INFORME DE VISITA DE CONTROL N° 104-2024-OCI/5332-SVC

VISITA DE CONTROL
RED DE SALUD PACÍFICO SUR
NUEVO CHIMBOTE - SANTA - ANCASH

"SERVICIOS DE MANTENIMIENTO DE LAS COBERTURAS DE PUESTOS DE SALUD DE LA ZONA DE SAN JACINTO"

IMAGEN N° 2
ANÁLISIS DE PRECIOS UNITARIOS DE LA PARTIDA 01.01.02 PINTURA EXTERIOR DEL ESTABLECIMIENTO

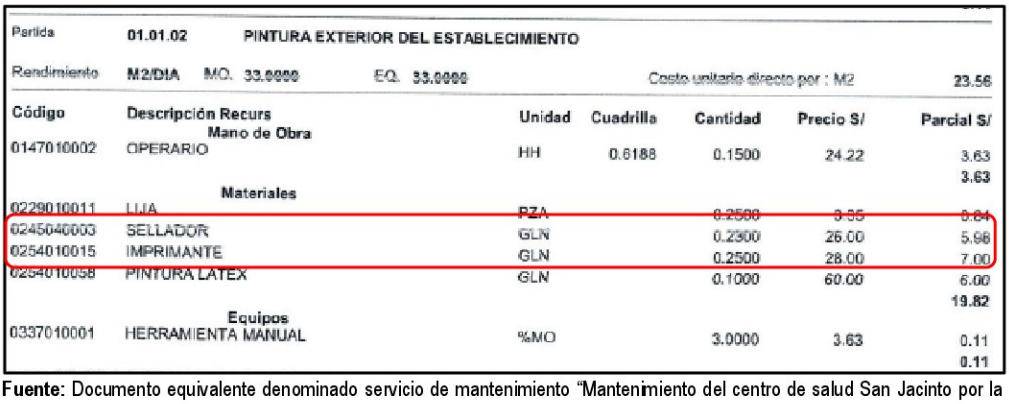
Asimismo, en el análisis de precios unitarios, de las partidas 01.01.01 Pintura interior del establecimiento, 01.01.02 Pintura exterior del establecimiento y 01.01.03 Pintura en cielo raso, se considera como materiales: sellador e imprimante, tal como se muestra a continuación:

FOTOGRAFÍA N° 6
PUERTAS SIN PINTURA

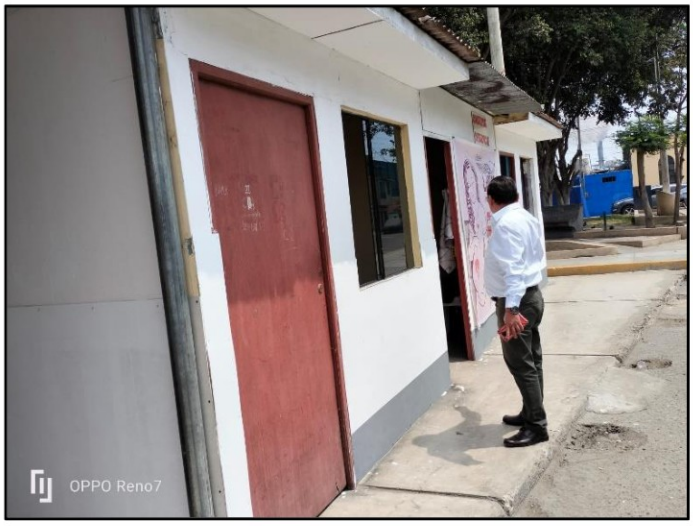
De acuerdo al acta de recepción del servicio de mantenimiento del puesto de salud San Jacinto este habría sido el 3 de setiembre de 2024; sin embargo, en la constatación física del 16 de setiembre de 2024 se han evidenciado partidas no ejecutadas; tales como: puertas sin pintura, inodoros viejos en los servicios higiénicos y lavatorios deteriorados; así como, la inexistencia de grifería tipo cuello de ganso, como se muestra en las fotografías siguientes:

No obstante, de la revisión al documento equivalente se tiene que, la planilla de metrados establece claramente las cantidades de las partidas *01.01.04 Pintura en puertas c/óleo - 2 manos, 01.03.02.01 Inodoro tanque bajo c/grifería de bronce, 01.03.02.02 Lavatorio con pedestal y 01.03.02.04 Grifería para lavadero tipo cuello ganso*, conforme se expone a continuación:
